COMUNICAÇÃO DE NÃO-CONFORMIDADE AMBIENTAL - CNC

Nº 007/2014
A Lt 3

Data: 18/11/2014	Rodov: BR-230/PA	
Trecho: Pacajá- Anapú		
Hora: 14:20	Construtora: Torc	Lote: 03
Km : 464,06		
Condições Climáticas: Ensolarado	Lado: E e D	Coordenadas: S 03.67730° W 051.94149°
	Estaca: 3773

Sistema de drenagem Obstruída

Foto 01 - Galeria obstruída. Lado Esquerdo

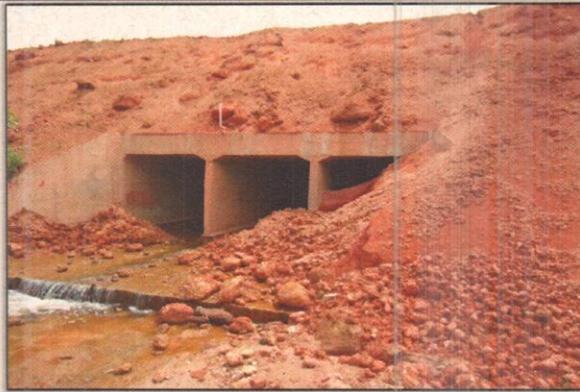
Durante atividade de Supervisão Ambiental foi registrado a obstrução de uma galeria. A obstrução ocorreu com o carregamento de material durante a atividade de aterro e também por processos erosivos. A situação encontra-se em desacordo as normas do DNIT. Norma DNIT 070/2006- PRO, Programa Ambiental de Construção- PAC, Plano Básico Ambiental- PBA e DNIT manual para atividades Ambientais rodoviárias- Publicação IPR- 730.

Sugerimos a desobstrução do sistema de drenagem e reconformação da saia do aterro para conter os processos erosivos.
